汚染水対策スケジュール (1/2)

資料1-1

減容処理設備の遮へいに関する使用前検査のうち、
集じん・排気室の遮へい（鉄）の扱いについて

汚染水発生量低減対策について

図-1 遮へいに関する構造図 (1 / 2)

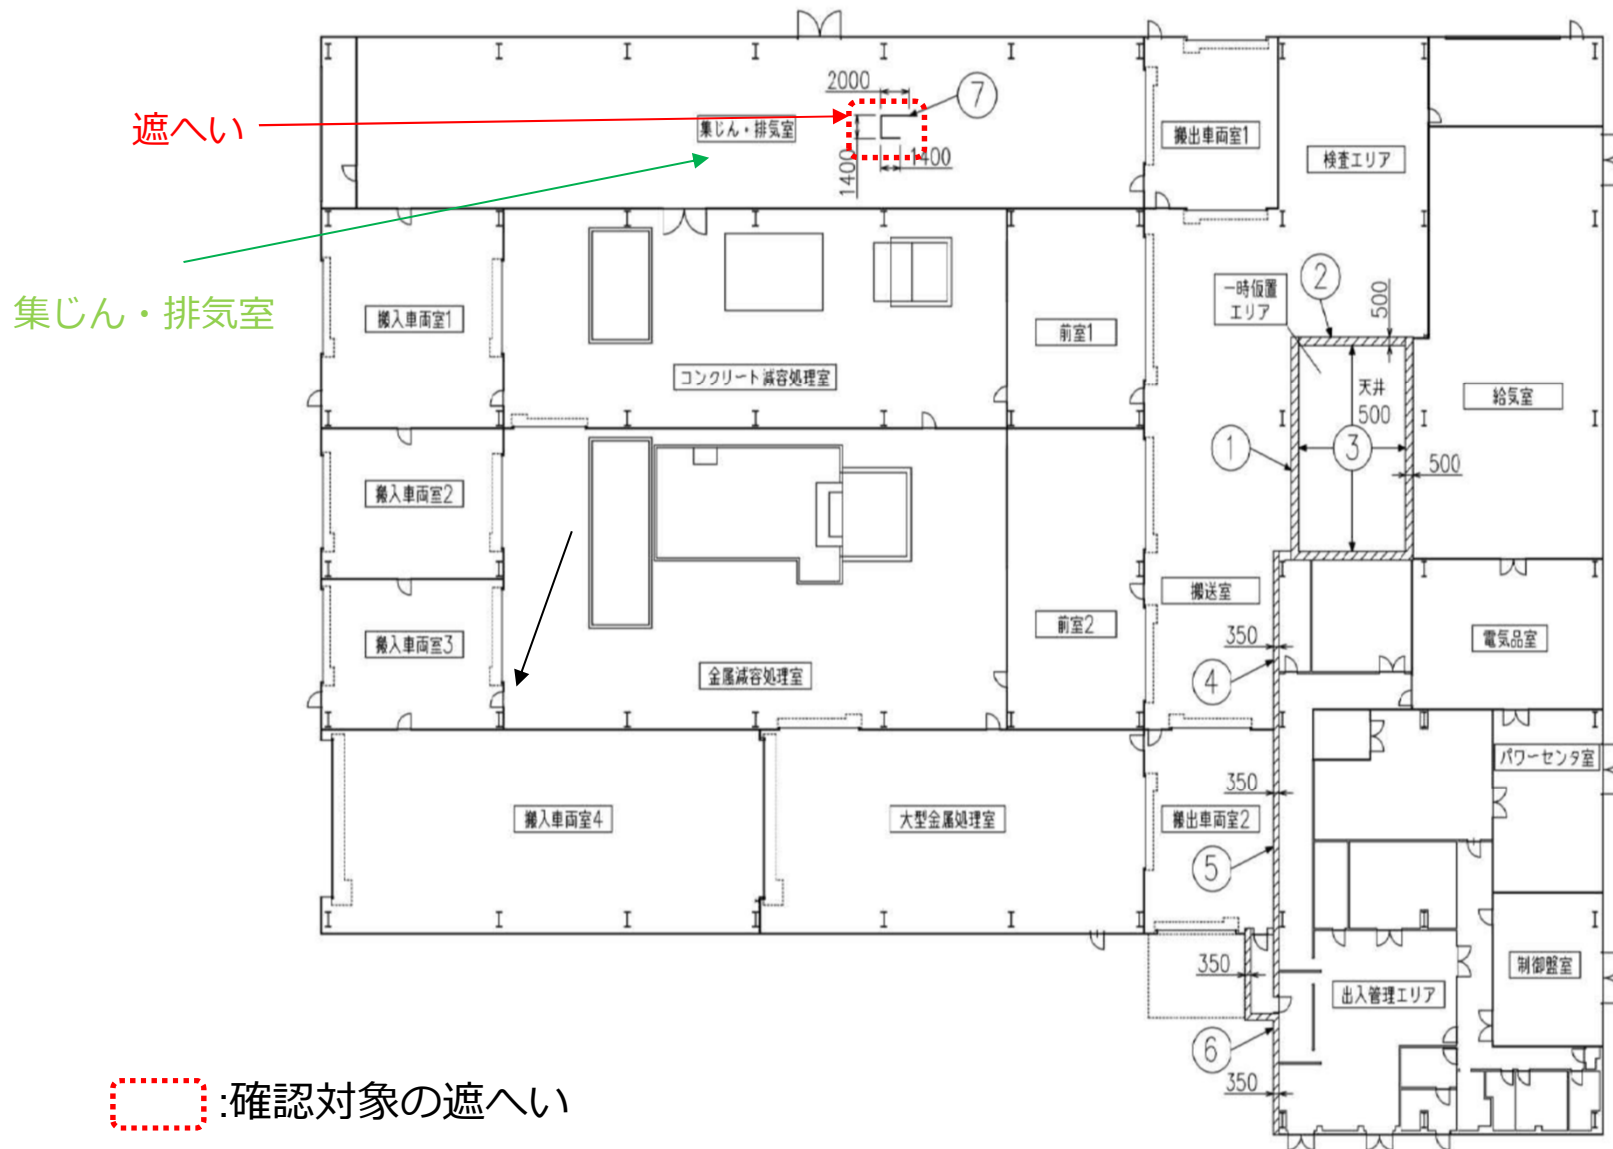
規制庁 検査課以下の指摘

実施計画書 減容処理設備に係る確認事項のうち、遮へいの材料確認に集じん・排気室の材料に関して記載がない。材料確認は実施できるのか？審査課に確認すること。

遮へいの記載については、工事計画に係る手続きガイドには管理区域と非管理区域の境界を構成する箇所を記載範囲としており、これを参考に実施計画書を作成したことから使用前検査の対象と考えていなかった。よって検査対象外と考えている。

- 実施計画「2.46 減容処理設備」添付資料14に遮へい材料に関する記述がある。確認事項に記載はないが、この内容がそのまま材料検査の判定基準となるため検査は可能と考えている。
- 上記が難しいという判断となれば、寸法検査のみを確認し、寸法検査の項目に材料を実施計画に記載する。

1-4号タンク堰内雨水処理設備 対象水の拡大

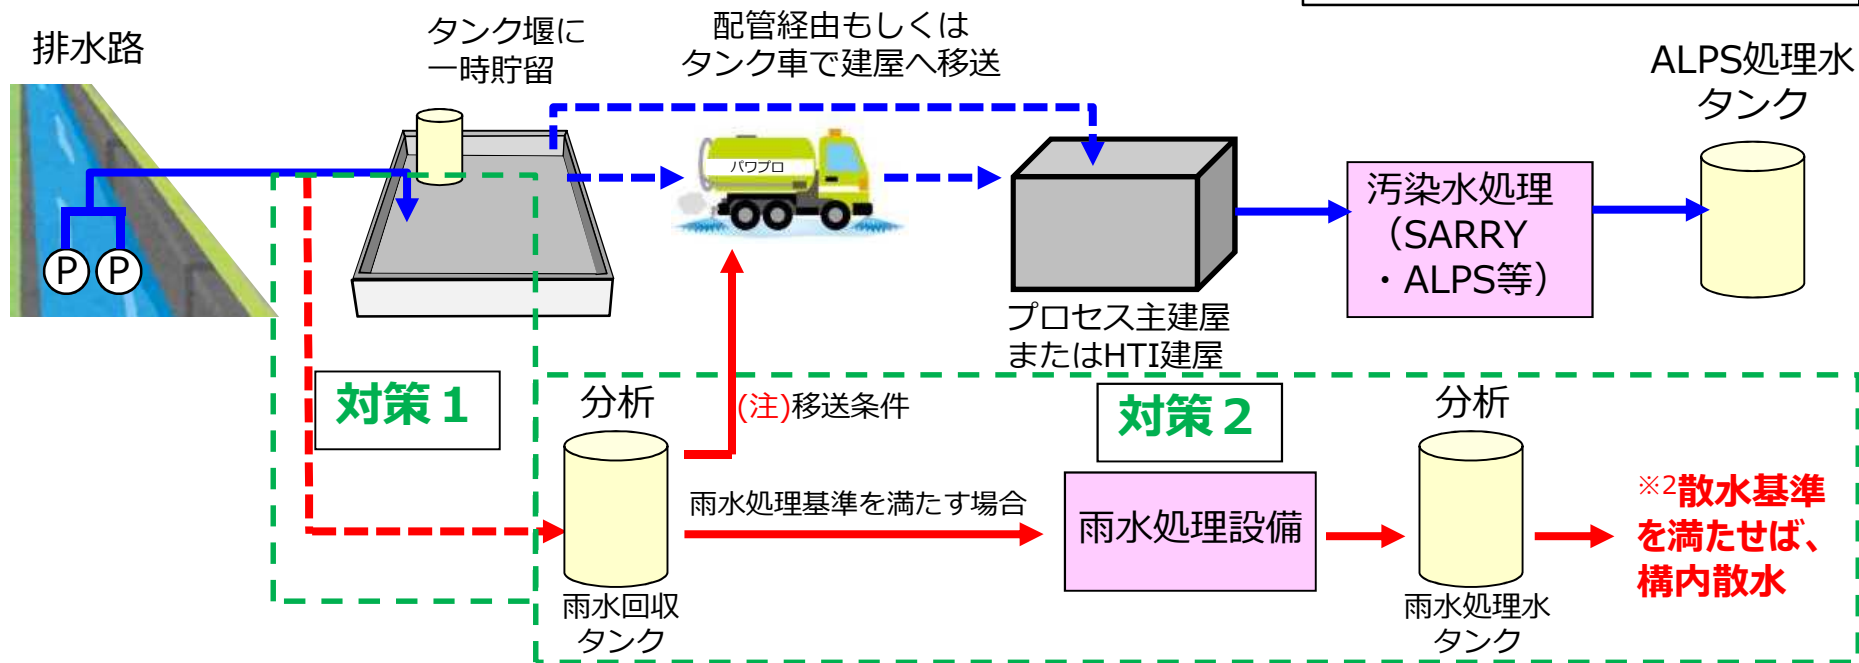
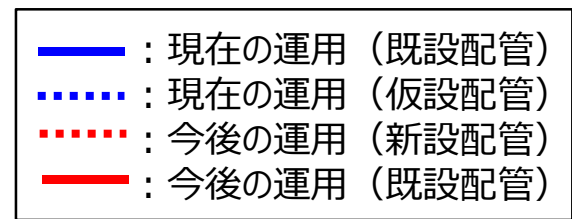
1. タンク堰内はタンク漏えい水を受ける場所であり、排水路の汚染水を受け入れる場所ではないが、**緊急対応として一時貯留**。
2. 物揚場排水路貯留水および元々堰内に溜まっていた雨水、合計3,500m³をPMBへ移送している。⇒汚染水発生量が**3,500m³増加(物揚場 : 約2,600m³ 堰内雨水 : 約900m³)**

- 現状、排水路からタンク堰までの移送配管は「緊急時移送設備」として、実施計画対象外としている。
- 原子力規制庁殿より、「タンクエリアの堰に排水路からの汲み上げ水を貯留するのは、望ましい姿ではない」とのご指摘を受けている。ついては、堰の手前～堰内雨水用のタンクまで移送する配管を上記と同じく「緊急時移送設備」として設置し、堰ではなくタンクに貯留できる設備を構築したい。

1. 物揚場排水路から雨水回収タンクまでの移送配管を設置し、同様な事象が発生した場合、**タンク堰に貯留せずともPMB/HTIへ移送出来る設備を構築**する。
2. 上記対策により、堰内雨水との混水を避ける事が出来るため、その分の汚染水発生量を抑制することが出来る。(上記事象であれば、約900m³の抑制)
また、雨水処理設備にて処理が可能な濃度帯であれば、**雨水処理を行い構内散水することで更なる汚染水発生量の低減**につなげる。(上記事象であれば、約2,600m³の抑制)

- 対策
1. 排水路から雨水回収タンクへの移送配管の設置
 2. 雨水処理設備対象水の追加
